【通学路対策箇所図（中島小学校区）】

【通学路対策箇所図（川北小学校区）】

【通学路対策箇所図（橋小学校区）】

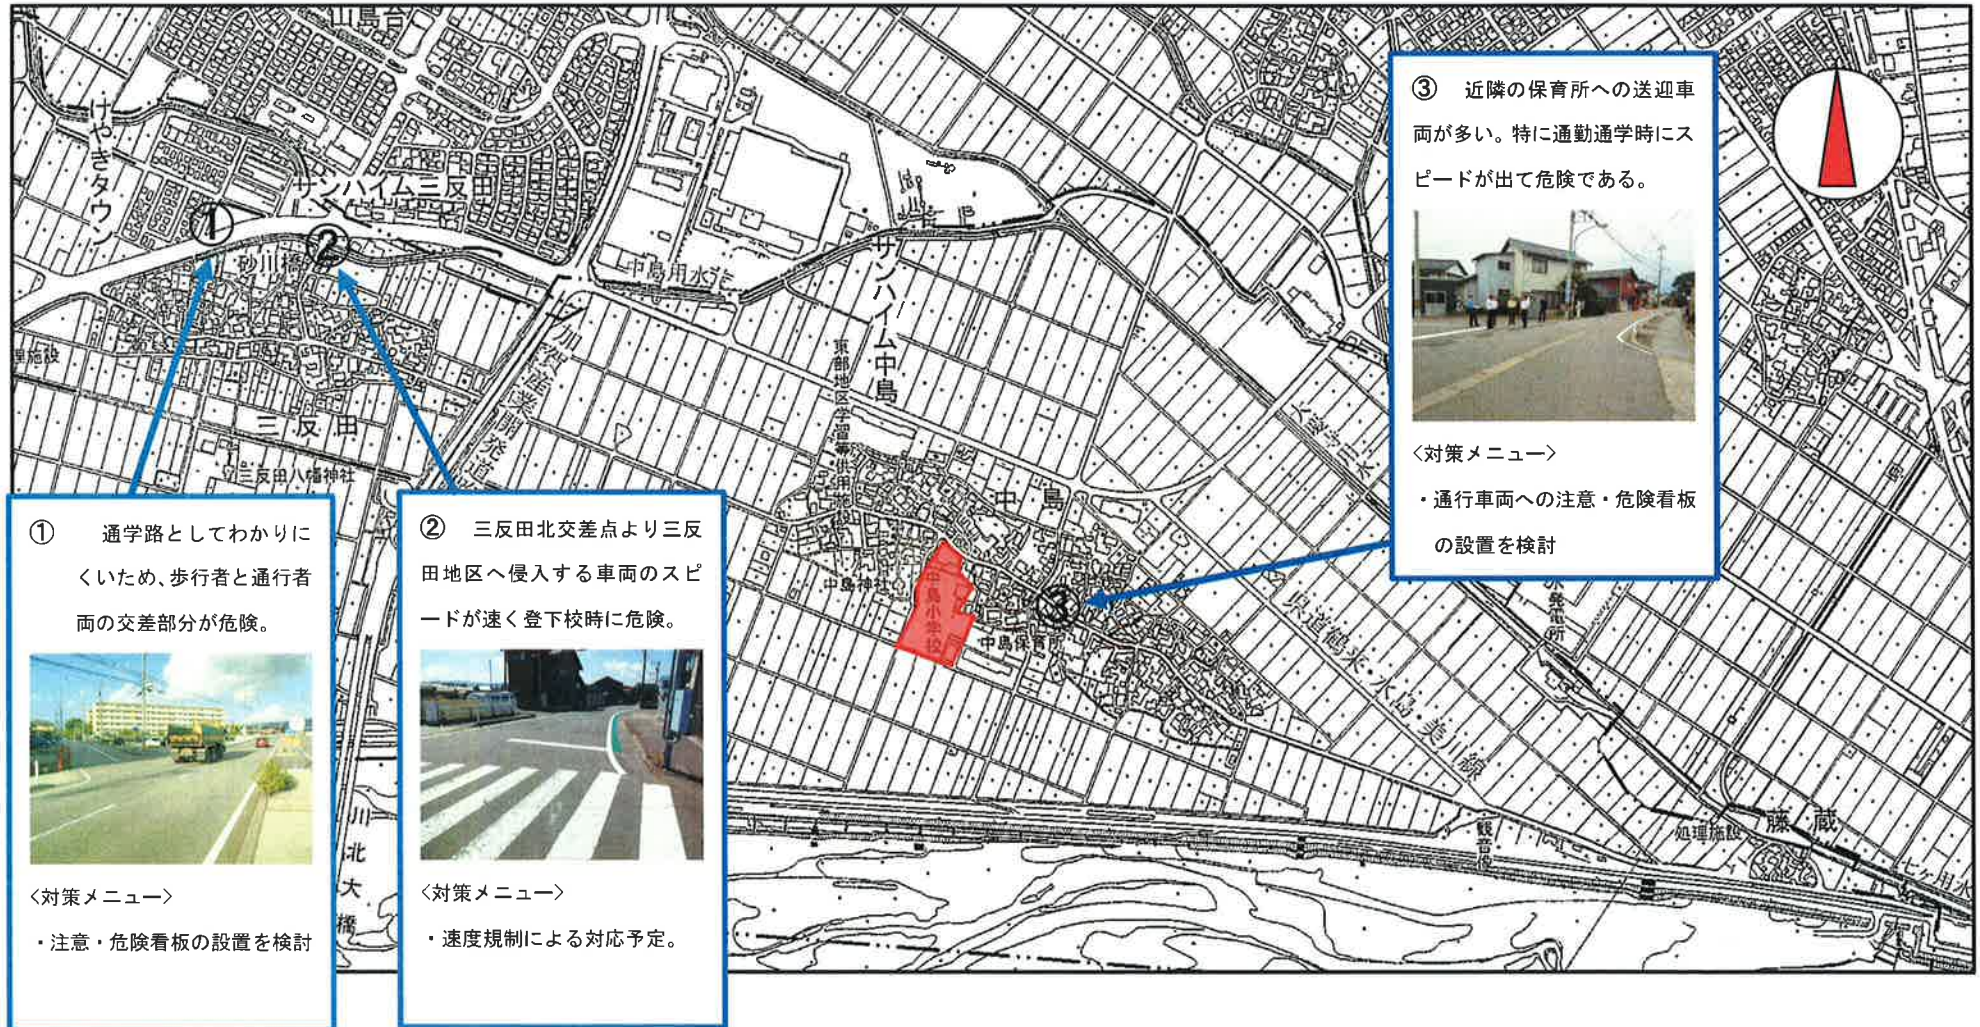
- ④ 北側には歩道が整備されているが、南側は路肩が整備されておらず特に自転車の通行が危険。

- ① 集落から歩道へ横断する交差点内に横断歩道が無いことと、待機場所が無く危険。

- ② 歩道がなく、カーブしており見通しが悪く危険である。

- ③ 東側からの登校時に、道路が急に狭くなり、カーブしており見通しが悪く危険である。

- 〈対策メニュー〉
・路肩の整備を検討

- 〈対策メニュー〉
・待機場所及び横断歩道の設置の検討

- 〈対策メニュー〉
・地区内徐行の看板は設置済みだが、今後も通行車両への注意・危険を促す。

- 〈対策メニュー〉
・登下校時の交通安全指導
